NON CONFORMITES RELEVES ET TRAVAUX PROJETES

## 7 ESCALIERS - ech : 1/75

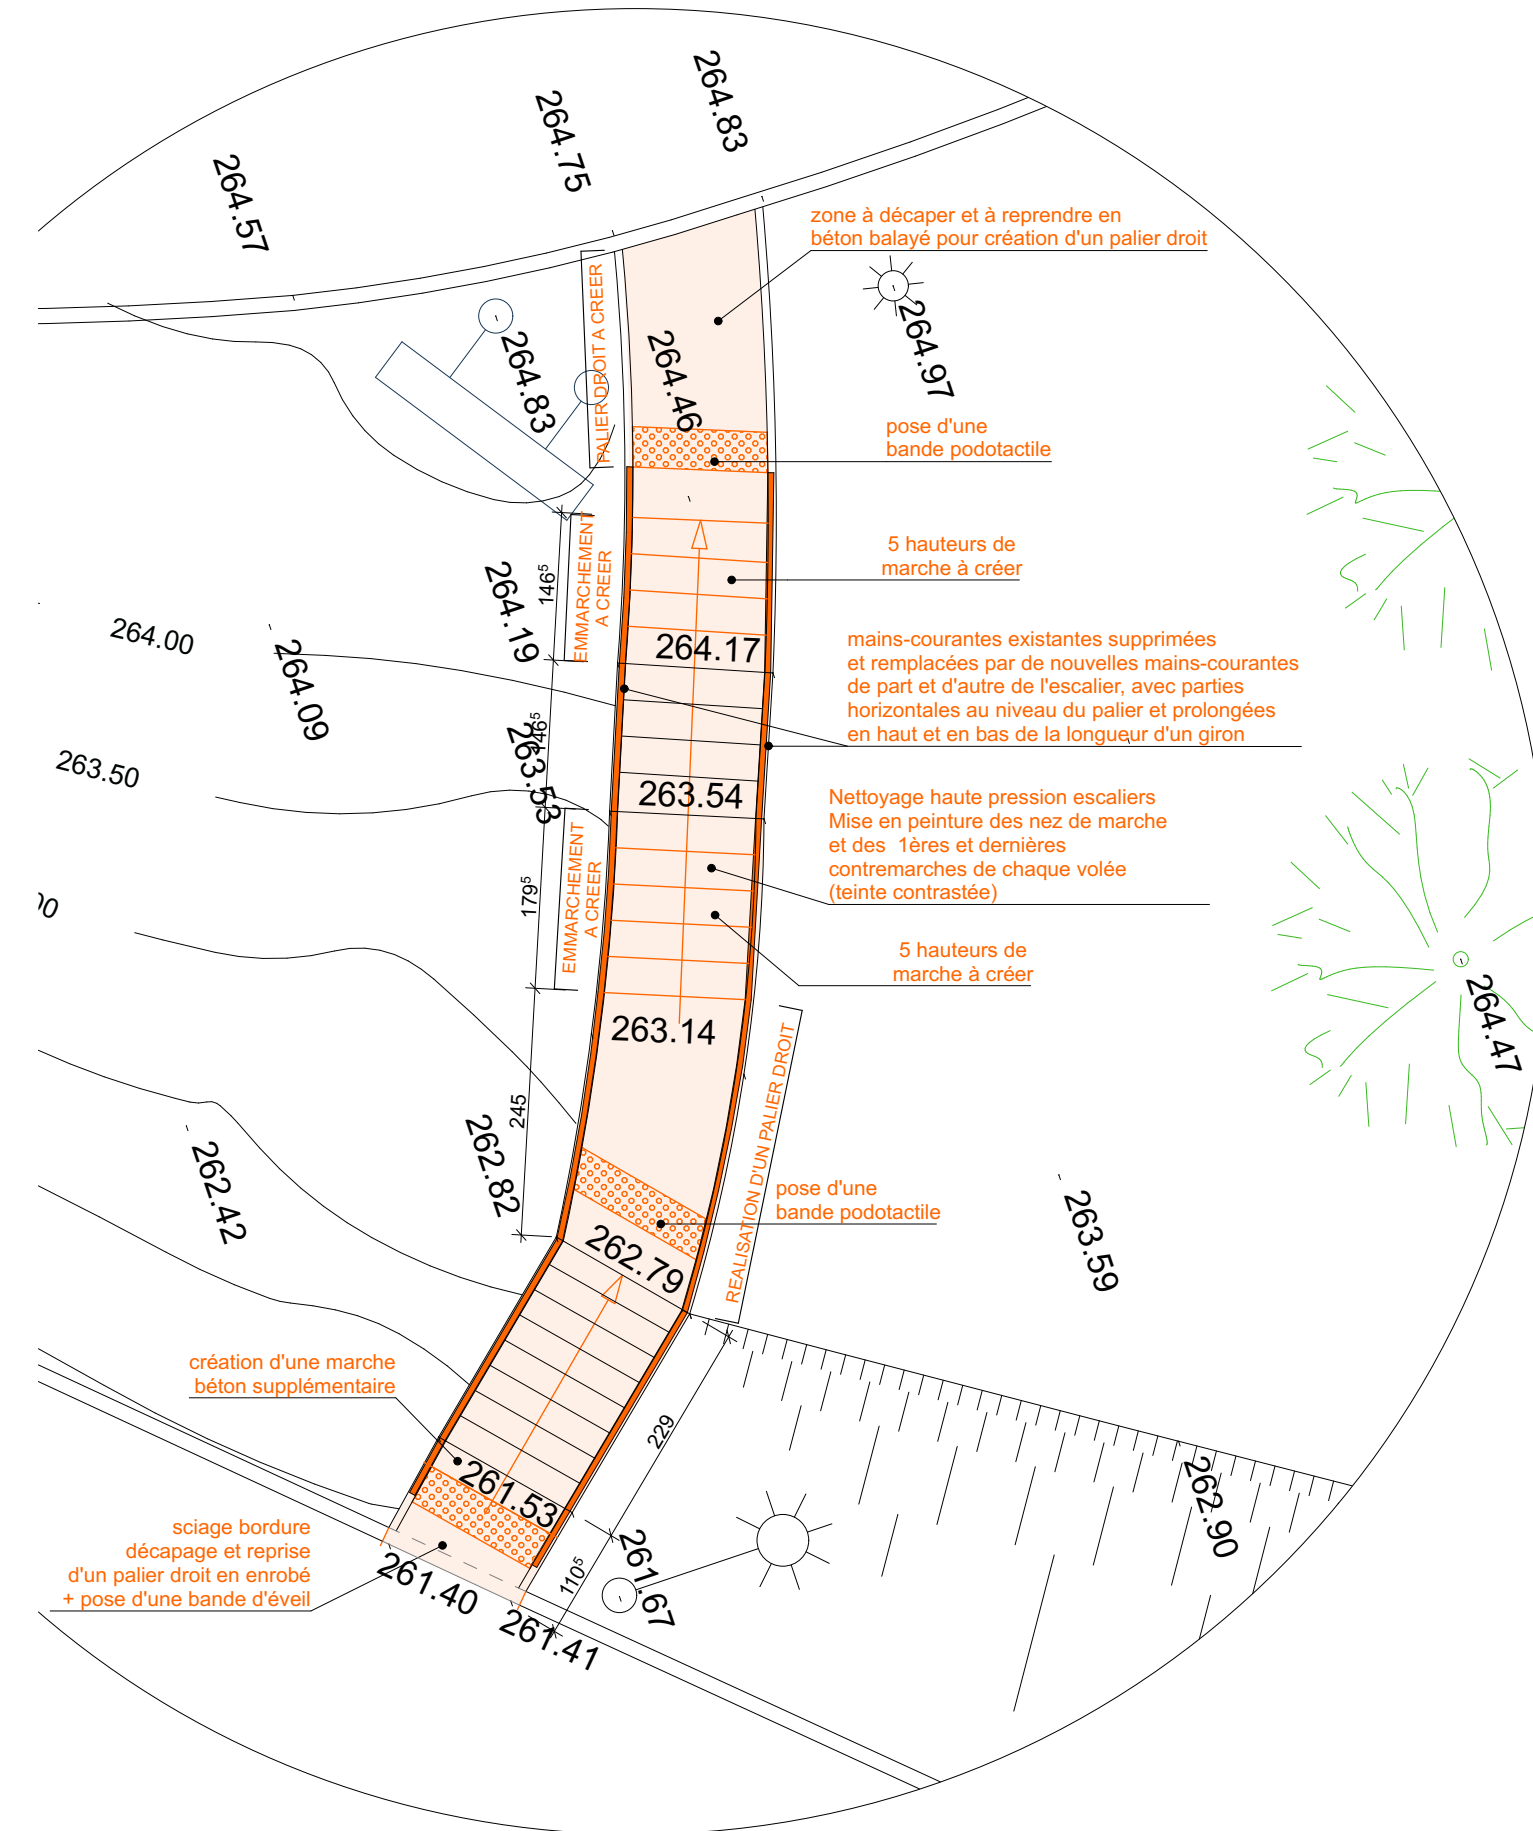
5	<p><b>ESCALIER - EXTERIEUR</b></p> <p>&gt; Main-courante non prolongée en bas et en haut de l'escalier de la longueur d'un giron</p> <p>&gt; Absence d'une main courante sur 1 coté</p> <p>&gt; Absence de contraste sur les nez de marche</p> <p>&gt; Absence de contraste sur les 1ères et dernières contremarches</p> <p>&gt; Paliers intermédiaires en pente</p> <p><b>TRAVAUX PROJETES</b></p> <p>&gt; Découpe et adaptation des bordures en bas de l'escalier</p> <p>&gt; Installation de bandes d'éveil à la vigilance en haut de chaque volée et pour prévenir des traversée de voirie</p> <p>&gt; Mise en peinture contrastée des nez de marche et 1ères et dernières contremarches de chaque volée et de la bordure en partie haute de l'escalier</p> <p>&gt; Démolition des paliers béton existant entre chaque volée pour ccréation de paliers droits en béton et d'embranchements supplémentaires</p> <p>&gt; Création de mains courante de chaque coté de l'escalier</p> <p>&gt; Renforcement de l'éclairage</p>

## 2 CHEMINEMENT, ACCES BATIMENT ET SAS d'ENTREE - ech : 1/50

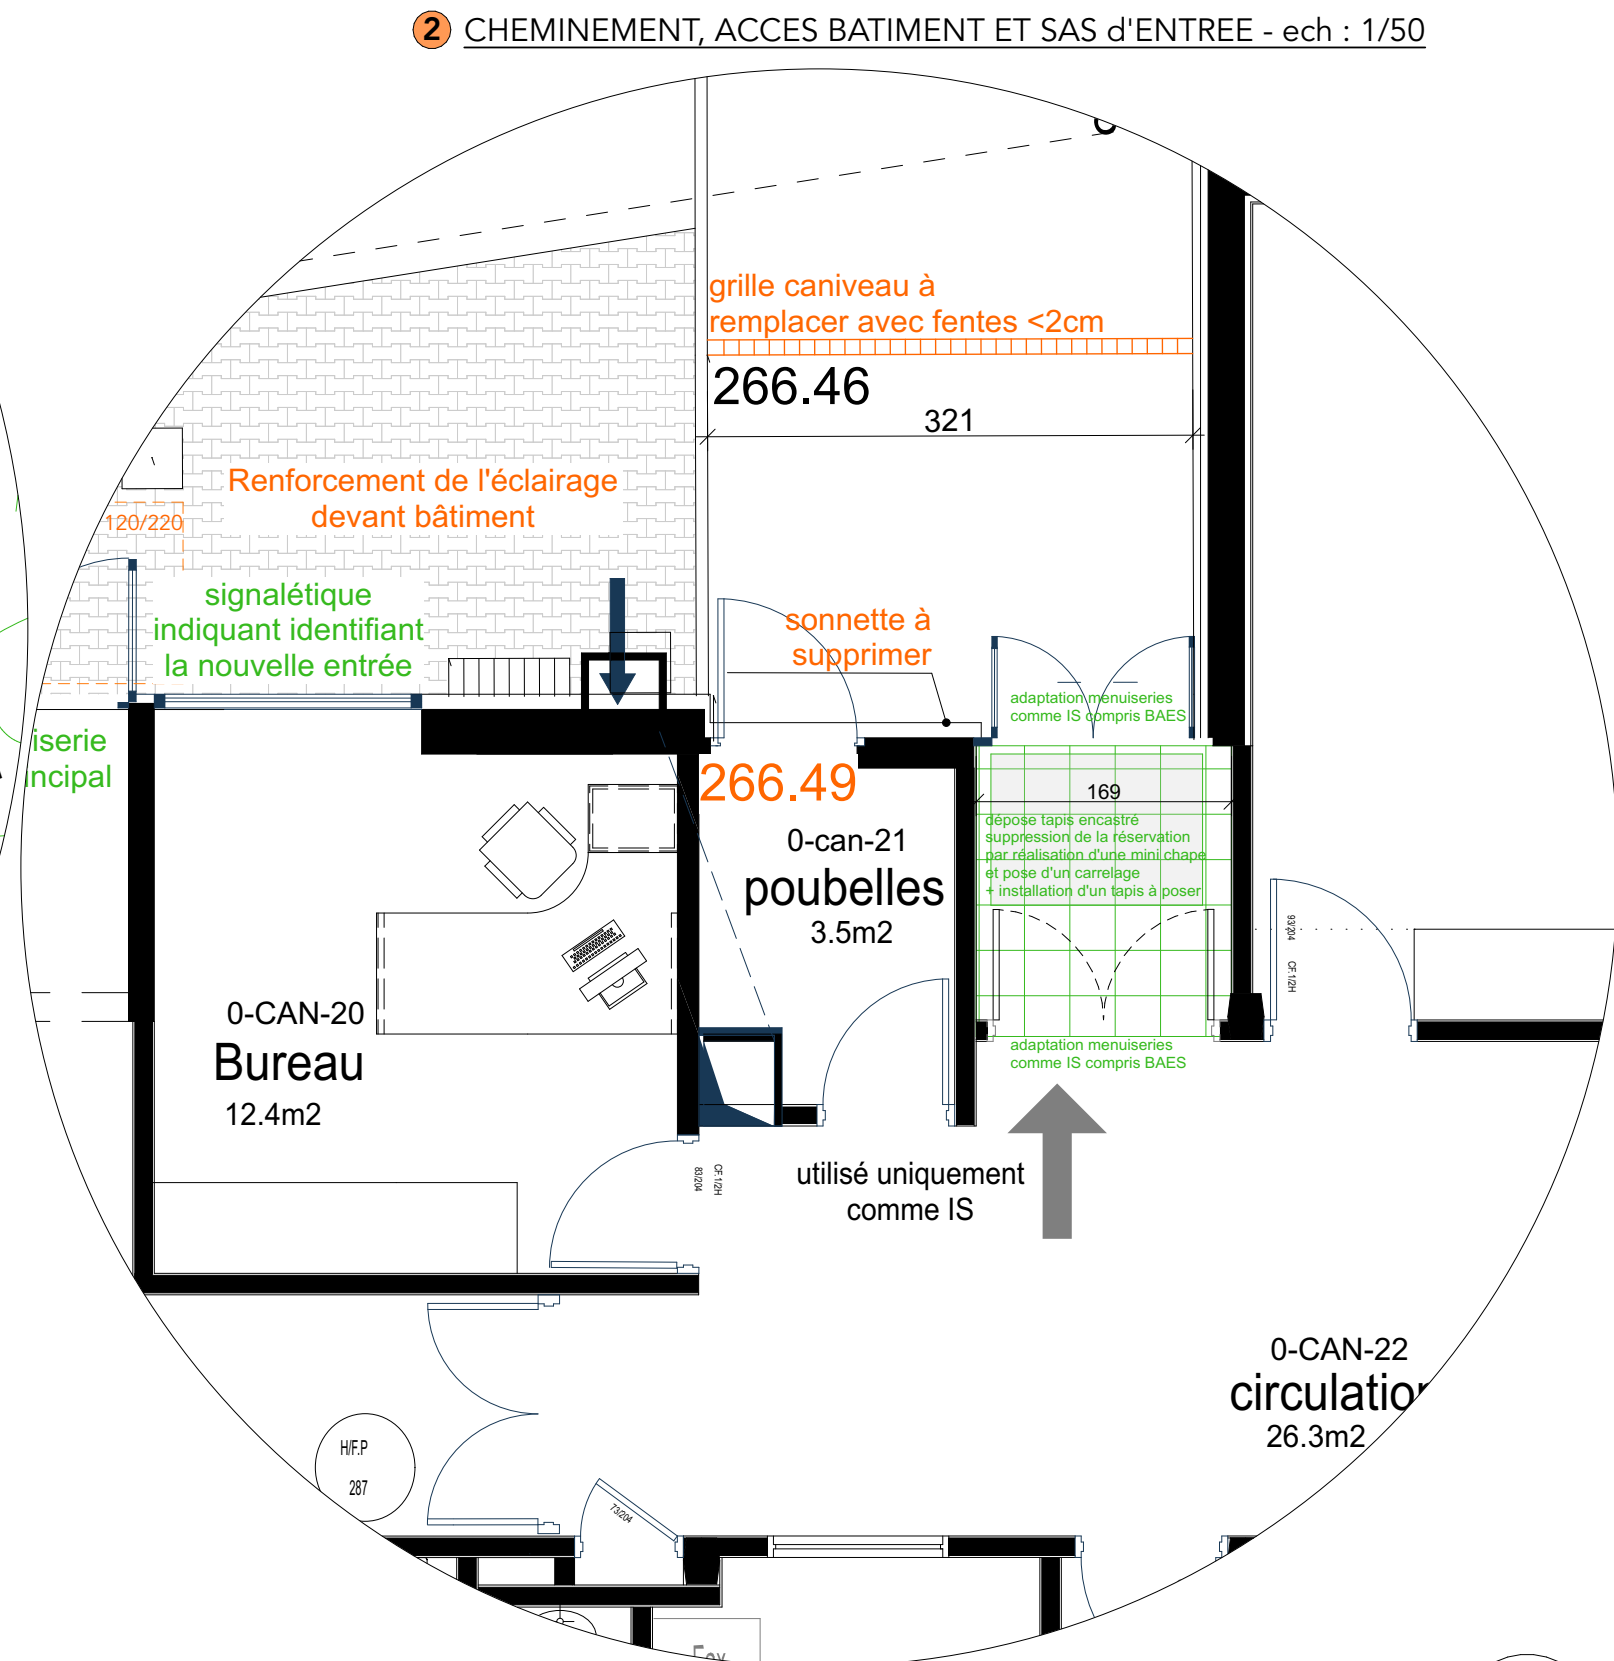
1	<p><b>STATIONNEMENT et CHEMINEMENT</b></p> <p>&gt; Absence de stationnement réservé PMR à proximité de l'entrée</p> <p>&gt; Stationnement situé face au bâtiment présentant des pentes et dévers trop important</p> <p><b>TRAVAUX PROJETES</b></p> <p>&gt; Place de stationnement créée sur zone stationnement LES SITELLES - place mutualisé sur les 2 bâtiments n'accueillant que des enfants</p> <p>&gt; Cheminement créé depuis cette place jusqu'à l'accès de l'établissement, matérialisé par un zébra peint d'une largeur de 1,20m ou créé sur espace vert</p> <p>&gt; Pose d'une bande de guidage entre le place de stationnement jusqu'à l'entrée du bâtiment</p>
2	<p><b>CHEMINEMENT et ACCES ETABLISSEMENT</b></p> <p>&gt; Grille d'acodrain usagée présentant des trous &gt;2cm</p> <p>&gt; Eclairage sur cheminement &lt;20lux (absence d'éclairage extérieur)</p> <p>&gt; Système de communication non adapté : sonnette à l'entrée de l'établissement</p> <p>&gt; Absence des espaces de manoeuvre devant portes dans le sas</p> <p>&gt; Tapis usager intégré dans le sol présentant un ressaut de plus de 2cm</p> <p><b>TRAVAUX PROJETES</b></p> <p>&gt; remplacement de la grille caniveau (acodrain située devant l'entrée</p> <p>&gt; Renforcement de l'éclairage en façade (&gt;20lux)</p> <p>&gt; Suppression de la sonnette</p> <p>&gt; <b>Réservation pour tapis à combler avec la pose d'un carrelage et remplacé par un tapis mince et non glissant à poser</b></p> <p>&gt; <b>Entrée principale déplacée sur nouvelle entrée et espace d'attente - 2 UP (identique existant) + installation de signalétique permettant de repérer facilement cette nouvelle entrée comme accès principal</b></p>
